Název akce: Výměna kabelů na Denisově nábřeží v Plzni

Účel vyjádření: info o sítích

Vyjádření SITMP k optice pozitivní – č.j. 12024-2018 :

Vyjádření PT k rozvodům – pozitivní – č.j. 12024-2018 :

Příloha: mapa

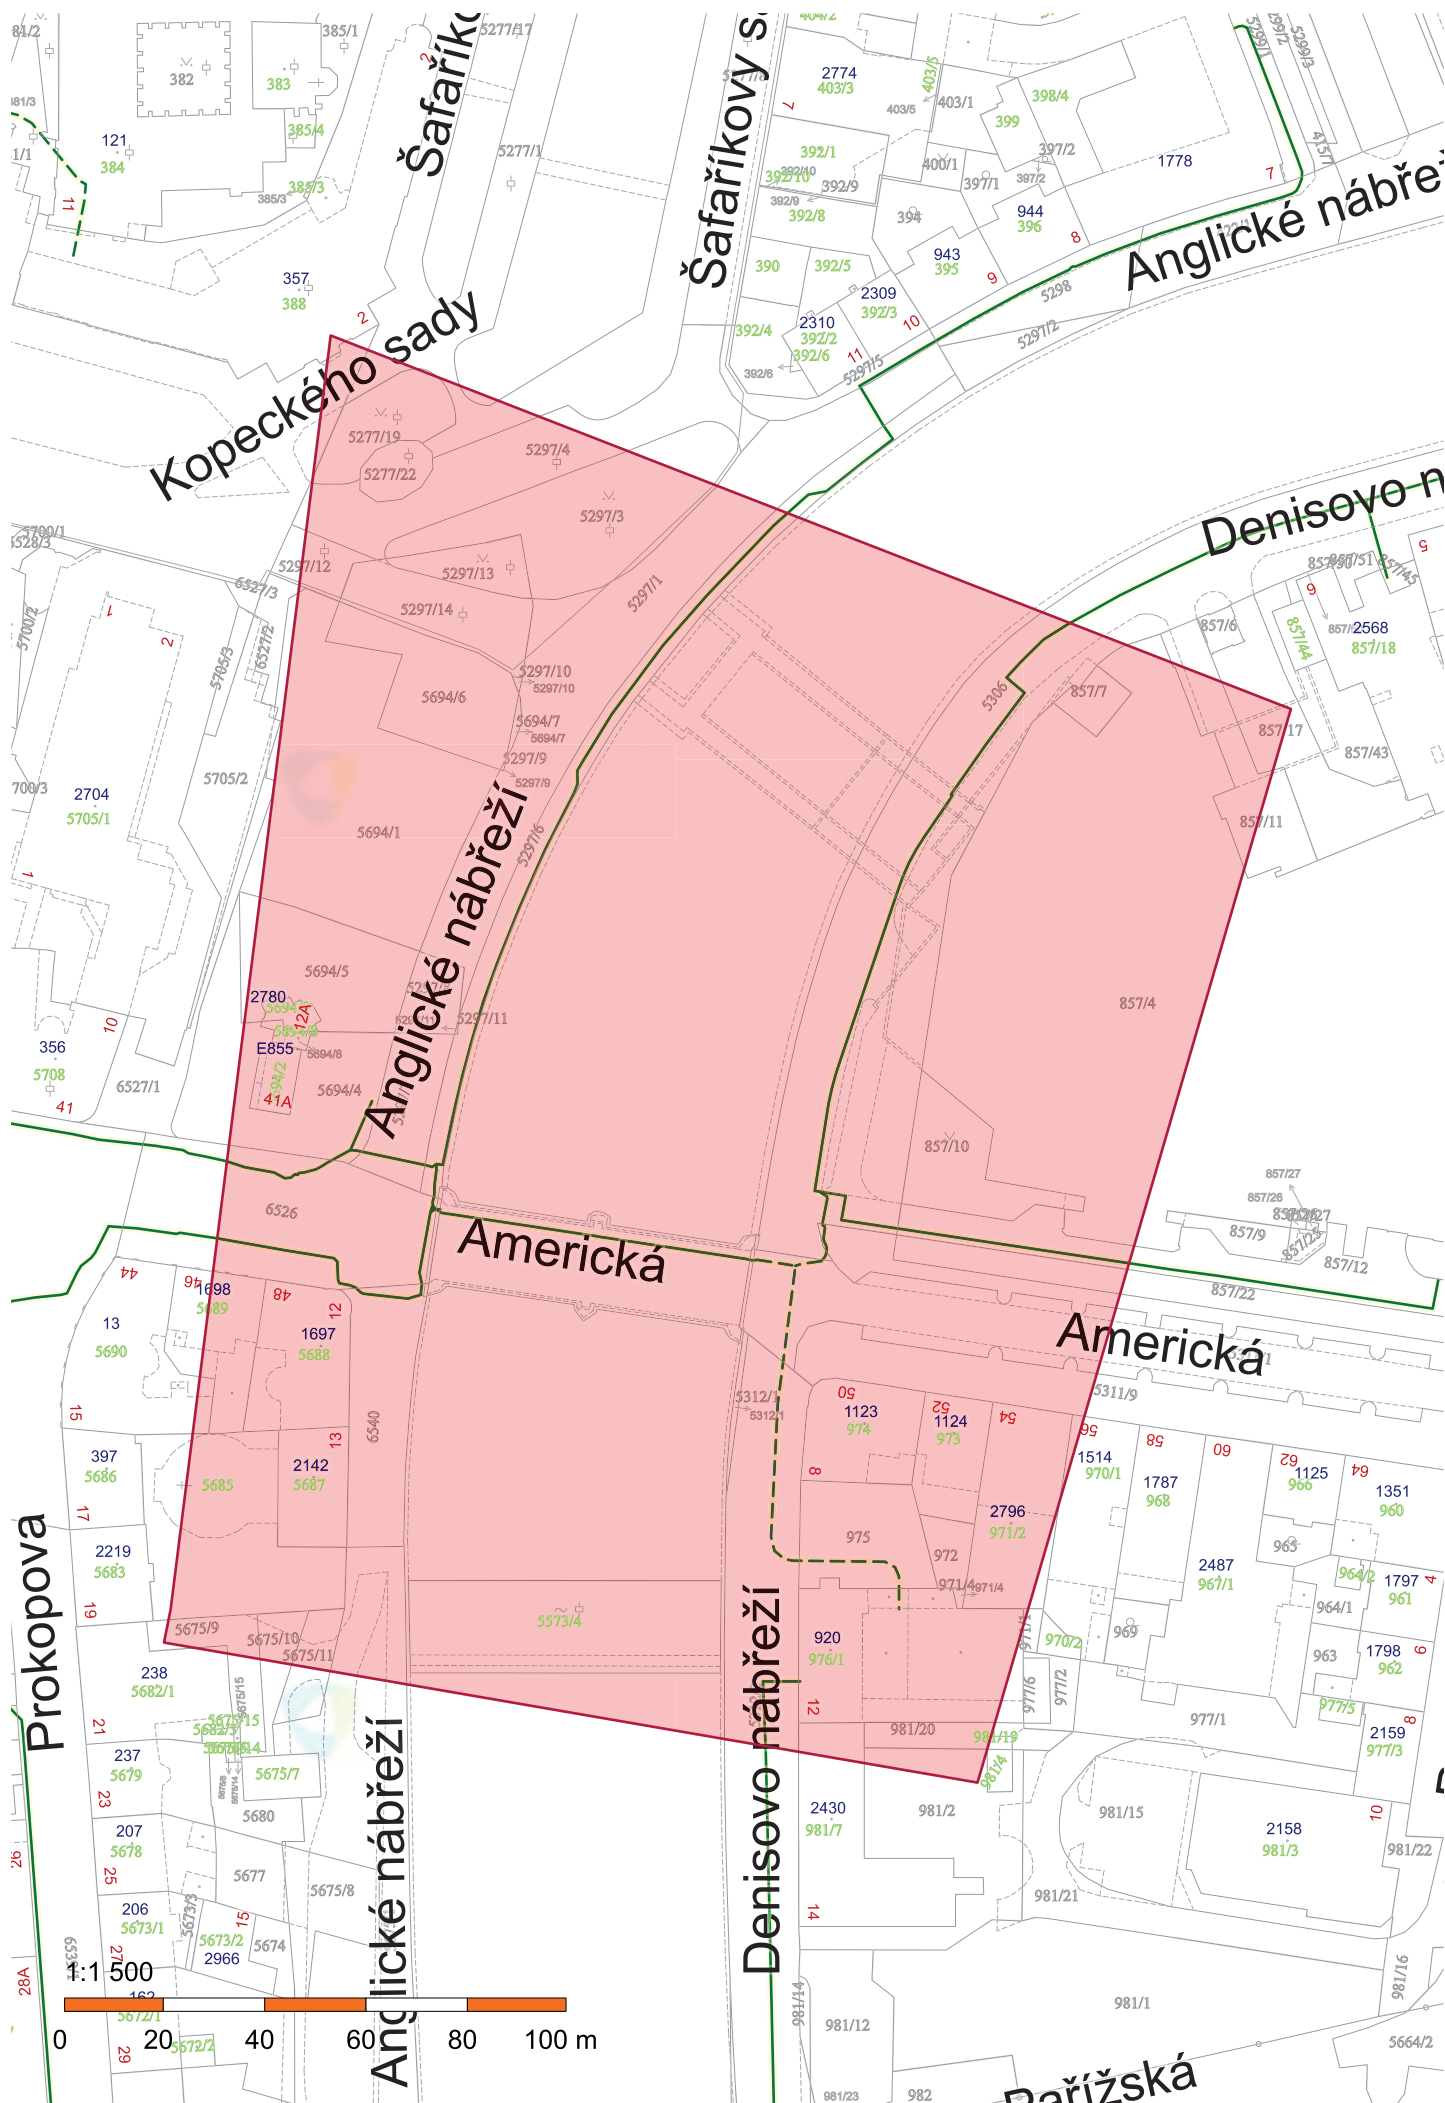
V zájmovém území stavby **se nachází** podzemní sdělovací vedení městské informační sítě ve správě SITMP. Jedná se o trasu obsahující HDPE trubky s optickými kabely. Umístění trasy je zakresleno v příloze tohoto vyjádření.

Upozorňujeme na maximální opatrnost při práci v ochranném pásmu městské optické sítě. Při realizaci stavby je třeba učinit veškerá opatření, aby nedošlo k poškození optických vedení městské informační sítě. Především žádáme o:

- uvědomění organizace**, která vydala toto vyjádření, **o zahájení prací** nejméně 14 dnů předem,
- před zahájením prací vyznačení polohy podzemního sdělovacího vedení přímo ve staveništi (trase) a dodržování ochranného pásma v době realizace celé stavby

- prokazatelné seznámení pracovníků, kteří budou provádět práce, s polohou tohoto vedení,
- upozornění organizace provádějící práce na možnou polohovou odchylku uloženého vedení od výkresové dokumentace až 30 cm,

- upozornění pracovníků, aby dbali při pracích v těchto místech zvýšené opatrnosti a nepoužívali zde nevhodná nářadí a ve vzdálenosti nejméně 1,5 m po každé straně vyznačené trasy vedení aby nepoužívali žádných mechanizačních prostředků (hloubících strojů, sbíječek apod.). **Zemní práce ve vzdálenosti menší než 1,5 m požadujeme provádět ručně**, ve výjimečných případech strojně pod dohledem našeho pracovníka.

- aby odkryté podzemní sdělovací vedení bylo řádně zabezpečeno proti poškození,
- aby organizace provádějící práce zhutnila zeminu pod kabelem a vyzvala SITMP k provedení kontroly před zakrytím kabelu, zda není vedení viditelně poškozeno a zda byly dodrženy stanovené podmínky. Toto oznámí pracovníkovi SITMP pověřenému vedením technické dokumentace: Ing. Petr Vychron,

- aby při křížení nebo při souběhu s podzemními sdělovacími vedeními byla dodržena ČSN 736005 „Prostorové uspořádání sítí technického vybavení“ v platném znění,

- aby bylo ohlášeno neprodleně každé poškození podzemního sdělovacího vedení organizaci, která vydala toto vyjádření, jmenovitě **Ing. Petr Vychron**,
- dodržení zvláštních předpisů a českých technických norem pro zemní práce. Při provádění zemních a údržbových prací je třeba postupovat tak, aby nedošlo ke změně hloubkového a polohového uložení vedení,

- v případě používání provizorních komunikací či v místech přejíždění optické trasy těžkou mechanizací o provedení dočasného překrytí pomocí panelů a přejíždět pouze v takto upravených místech

- písemné ohlášení ukončení prací SITMP,
- před zakrytím trubek bude vyzván náš pracovník ke kontrole**
- další podmínky:
